Objet : Installations Classées pour la Protection de l'Environnement (ICPE)
Visite de votre établissement du 23 mars 2006.

Société VERMILION REP S.A.

Compte rendu de Visite

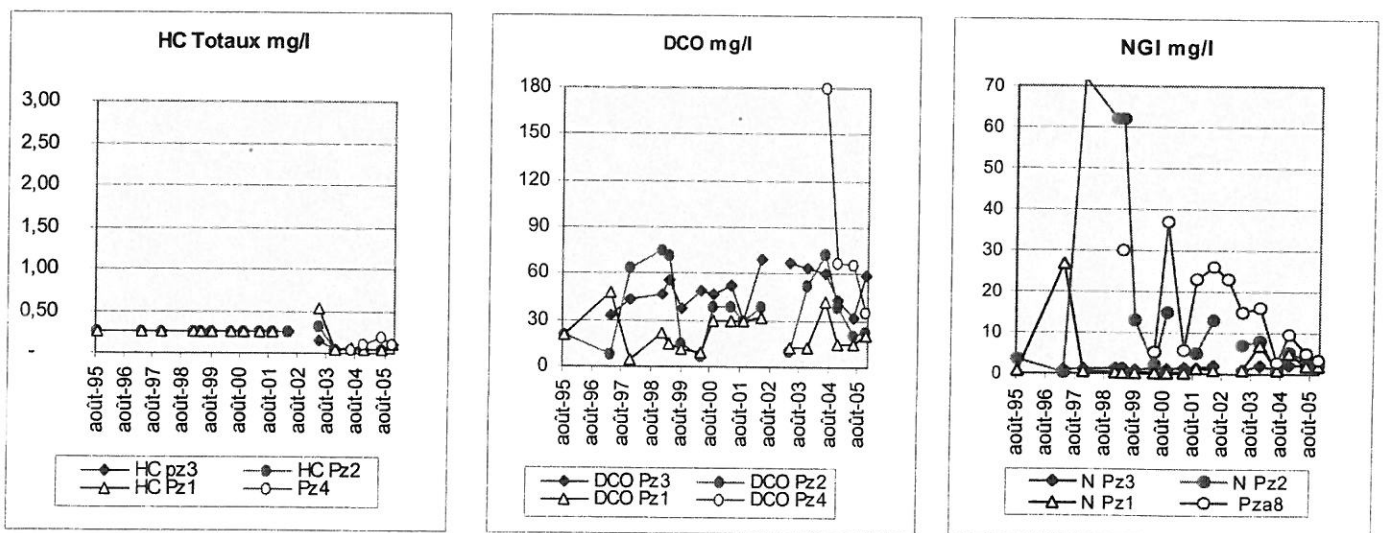
- L'étude propose les suites à donner

- Sources du 1^{er} et du 2^{ème} groupe :

- Réaliser un réseau de surveillance rapprochée en aval immédiat des sources identifiées,
- Engager des travaux de dépollution dans la partie aval du site où la présence de surnageants a été constatée pour éliminer une source importante de pollution potentielle

- Source « azote ammoniacale » :

- Suivre la qualité des eaux sur les piézomètres existant en aval du site et notamment sur le Pza8.
